**Forum mondial de l'harmonisation
des Règlements concernant les véhicules**

Onzième sessionGenève, 27 septembre-1^{er} octobre 2021

Règlement ONU n° 90**Proposition d'amendements au Règlement ONU n° 90
(Pièces de rechange pour systèmes de freinage)****Communication de l'expert de l'Italie***

Figure 1

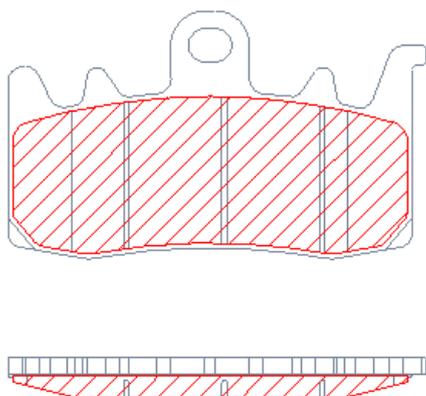
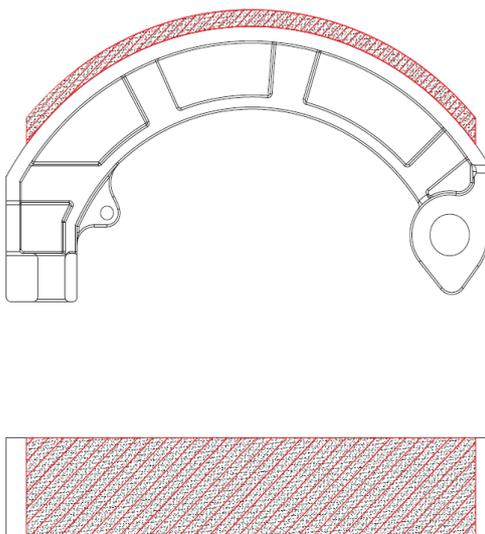
- a) En fonction du matériau de friction de la garniture de frein ;
- b) En fonction de la surface du matériau de friction de la garniture de frein assemblée actionné par le ou les piston(s) d'un seul côté de l'étrier de frein **ou, dans le cas de freins à tambour, d'une seule mâchoire de frein.**

Par "surface du matériau de friction", on entend toute la surface située à l'intérieur du périmètre de la garniture de frein (voir la zone hachurée rouge, fig. 1 et fig. 2), ce qui exclut la présence de toute rainure et/ou chanfrein.
